Autorité environnementale

Avis délibéré de l'Autorité environnementale sur la création d'une digue à l'ouest du remblai ferroviaire entre Arles et Tarascon - actualisation de l'avis Ae n°2015-47

n°Ae : 2017-50

Figure 3 : coupe du futur espace entre la digue et le remblai ferroviaire.

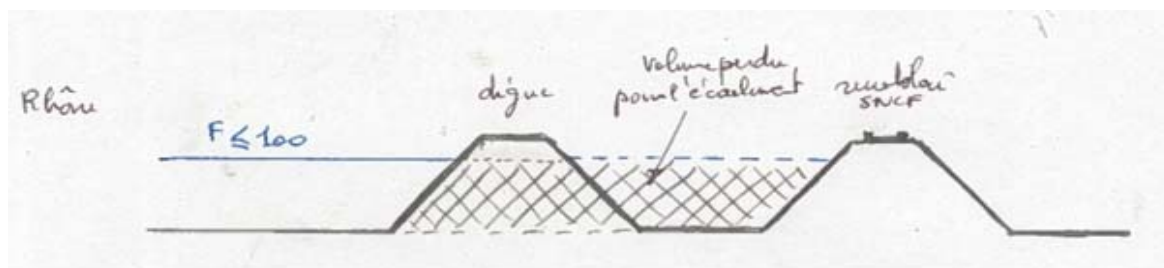
L'Ae recommande qu'un complément d'information soit apporté sur les vitesses d'écoulement maximales dans l'espace intercalaire entre digue et remblai, et sur les dispositions prises afin d'assurer l'absence de risque d'érosion par sape des pieds des digues et remblais.

L'Ae observe que la pièce 1 du dossier pourrait utilement intégrer un bref développement permettant de mieux comprendre la stratégie arrêtée en fixant un déversoir de Boulbon à une cote cote de 10,85 m NGF (en rive gauche), correspondant à la crue vingtennale, et un déversoir de Marguilliers à une cote de 14 m NGF (en rive droite), correspondant à la crue centennale.

Figure 4 : schéma altimétrique du Rhône et des différents espaces susceptibles d'être inondés entre Tarascon et Arles. (Source dossier)

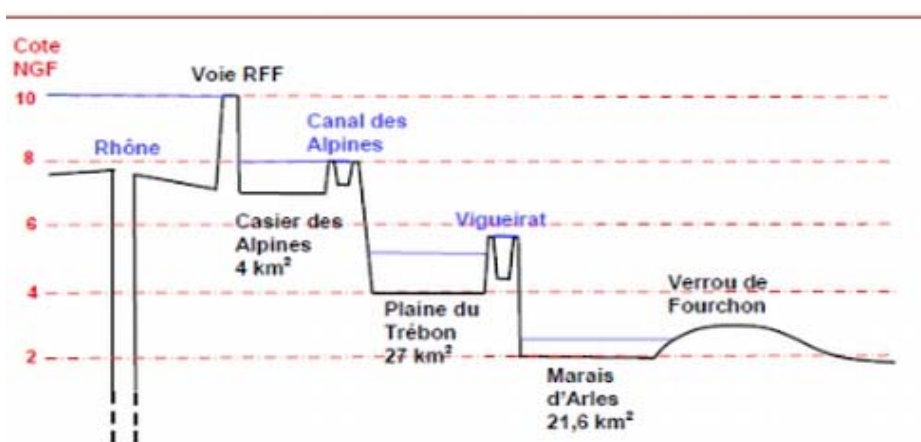
Toutefois, les éléments de modélisation hydraulique présentés dans le dossier ne permettent pas d'identifier la contribution propre à cet aménagement (indépendamment des autres travaux projetés) en termes de protection.
